Изменение № 3 ГОСТ 4156—79 Ножовки садовые. Технические условия
Утверждено и введено в действие Постановлением Государственного комитета СССР по стандартам от 09.12.87 № 4421

Дата введения 01.04.88

Черт. 1

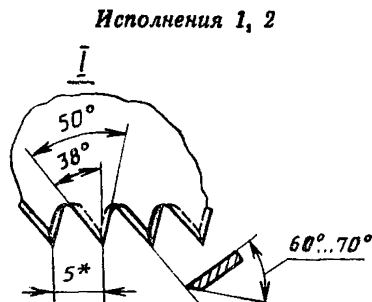
Пункт 1.2. Чертежи 1 (исполнение 1, 2) 2, 3, 4 (исполнение 1). Заменить
выносные элементы новыми (кроме сечений, устанавливающих размер развода
на сторону):

* Допускается размер 3,5 мм.

Черт. 4

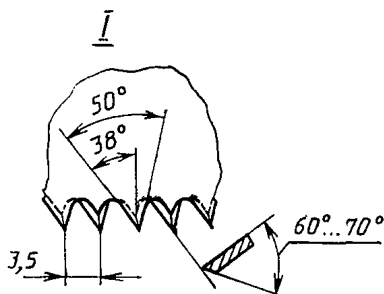
Исполнение 1
